ПЛИТЫ МОДЕЛЬНЫЕ СТАЛЬНЫЕ ДЛЯ ОПОК РАЗМЕРАМИ В СВЕТУ 2600×1600 мм НА ФОРМОВОЧНЫЕ ЛИТЕЙНЫЕ МАШИНЫ С ПОВОРОТОМ ПОЛУФОРМЫ БЕЗ ДОПРЕССОВКИ

ГОСТ 20120—74

Изменение № 1 ГОСТ 20120—74 Плиты модельные стальные для опок размерами в свету 2600×1600 мм на формовочные литейные машины с поворотом полуформы без допрессовки. Конструкция и размеры

Черт. 1

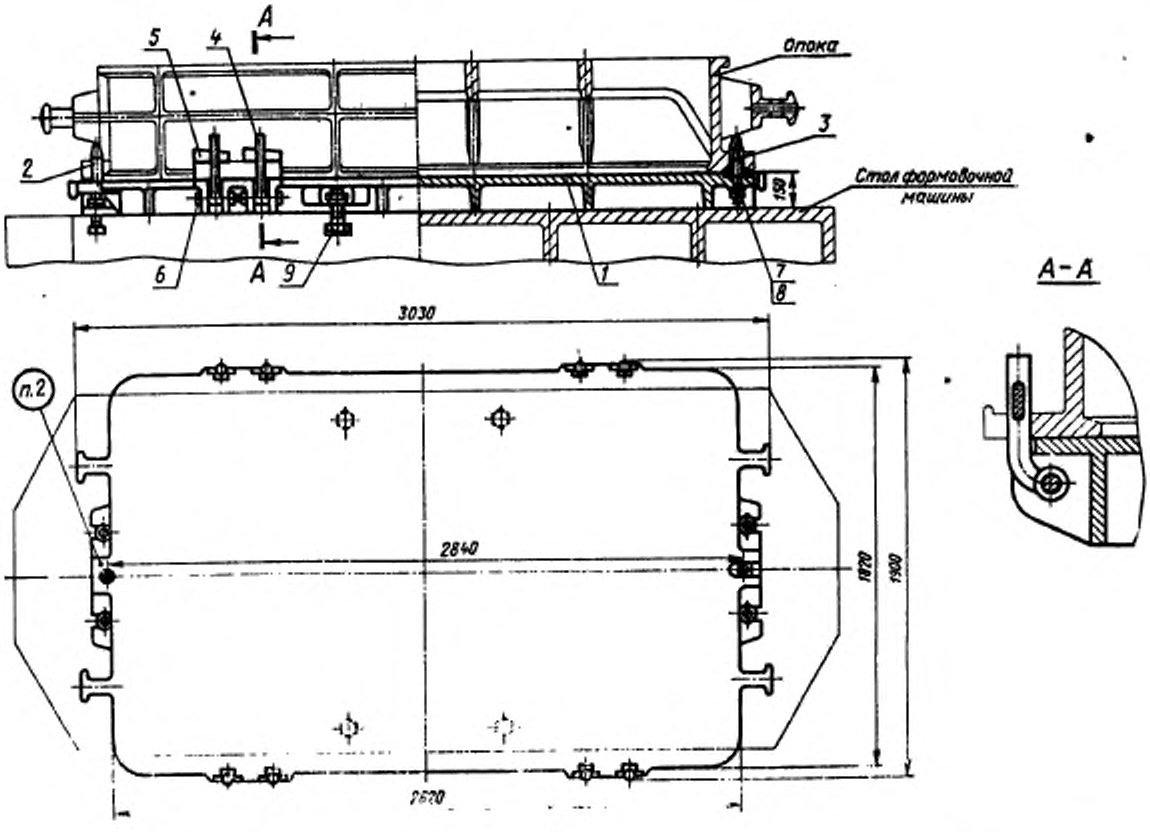
Пункт 1. Чертеж 1. Подрисуночная подпись. Заменить обозначение болта (поз. 9): М20×100.66.05 по ГОСТ 7808—70 на 7002—2593 по ГОСТ 13152—67; заменить обозначение клина (поз. 5): 0290—0614 на 0292—0614.

Пункты 1, 3. Чертежи 1, 2. Заменить слова: «Теоретическая масса» на «Масса, не более».

Черт. 2

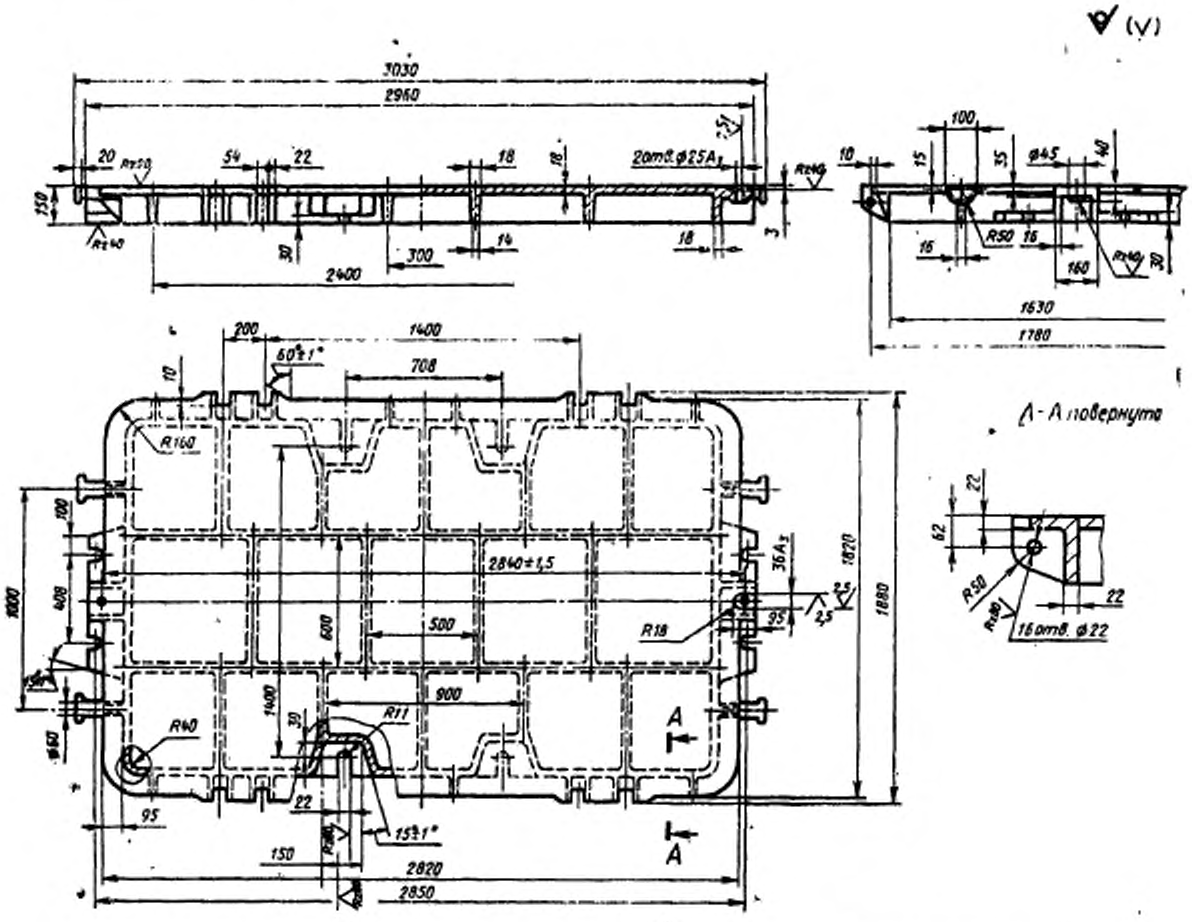
Пункт 3. Чертеж 2. Заменить обозначение: A_3 на Н8;

вид сверху дополнить, как указано на чертеже:
